PRESENTACIÓN DE ANTECEDENTES QUE ACREDITAN CUMPLIMIENTO DE LAS OBLIGACIONES QUE SE INDICAN LAS QUE FUERON SOLICITADAS POR LA SMA

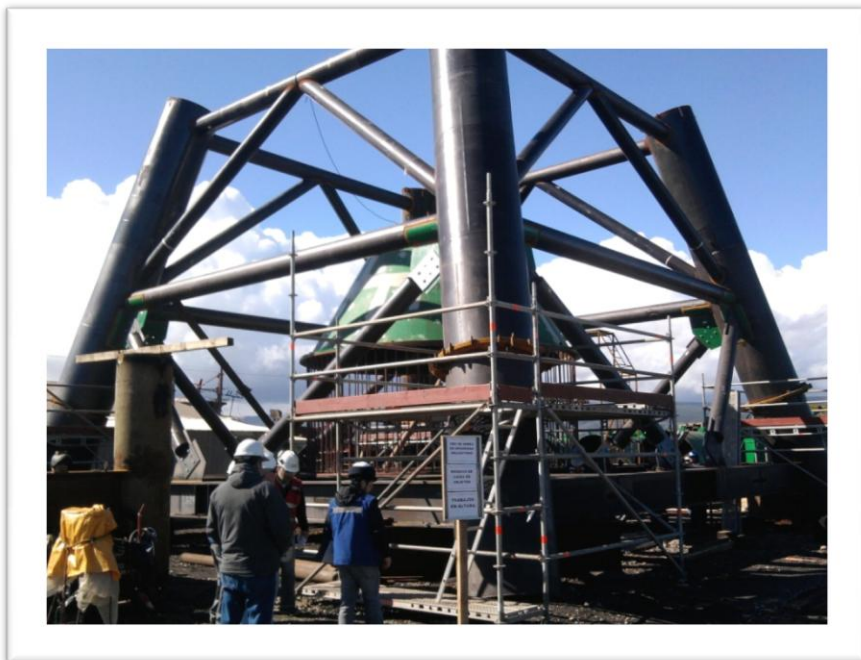
45.2 Informe acompañando un plano *as built*, acerca de las características de la rejilla de protección y otras barreras tecnológicas para evitar el ingreso de biota a la bocatoma, que deben instalarse en el punto de succión del sifón de la unidad II, de acuerdo al considerando 3.3 (pág. 11) de la RCA N°206/2007.

R. El numeral 3.3 de la RCA N° 206/2007 indica:

El sifón, en su punto de succión, incorporará una rejilla de protección en la boca de la entrada.

El sistema de protección mencionado en el párrafo anterior consiste en una rejilla vertical perimetral en torno a la bocatoma del sifón. El objetivo es captar con un flujo radial y horizontal, para así disminuir la velocidad de entrada de agua al sifón, entre 0,32 y 0,36 m/s. El diámetro de la campana es de 6,4 m, e incorporó una rejilla de protección cuyos barrotes generan espacios de 20,4 cm de ancho y 1,25 m de alto. Estos barrotes, restringen el paso de animales medianos y grandes, permitiendo una velocidad de captación de agua de mar similar a la velocidad promedio de las corrientes de la zona.
